改善箇所説明図

基準不適合発生箇所

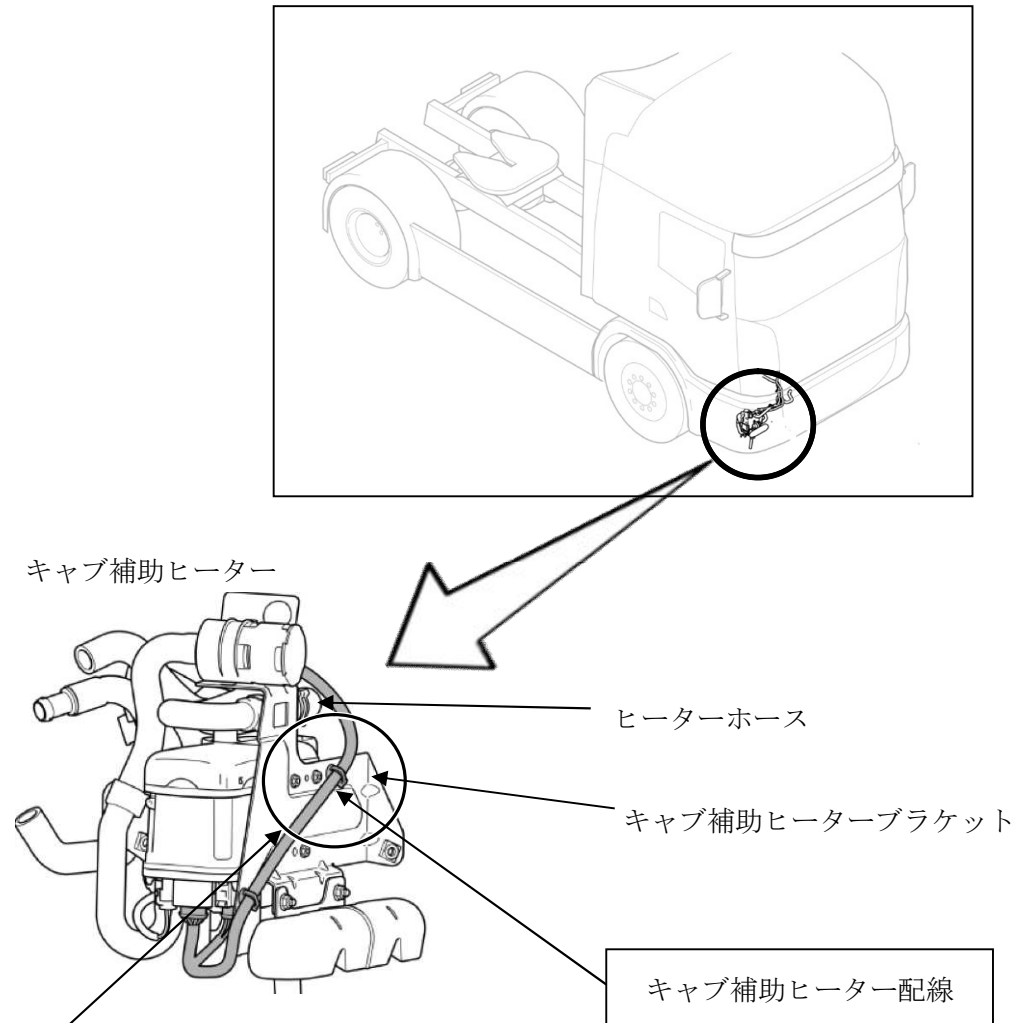
不具合の内容

キャブ補助ヒーターの配線の取付位置が不適切なため、キャブ補助ヒーターブラケットと干渉し擦れるものがある。このため、最悪の場合、配線の損傷によりキャブ補助ヒーターが作動しなくなったり、ショートが発生したりする。またキャブ補助ヒーターの信号に悪影響を及ぼすことで、燃料供給ポンプの制御信号に悪影響を与え、イグニッションキーをオフにしても燃料供給ポンプが停止せずエンジンがまわりつづけ燃料が切れることでエンストに至る恐れがある。

改善の内容

全車両、損傷状況を確認し、配線が干渉しないようヒーターホースに固定する。なお、損傷状況を確認の結果、表面的な軽度な擦れの場合はテープにより保護する。また被覆がはがれ銅線が露出している場合は配線を交換する。

注 は、損傷を確認しヒーターホースに固定する部品を示す。
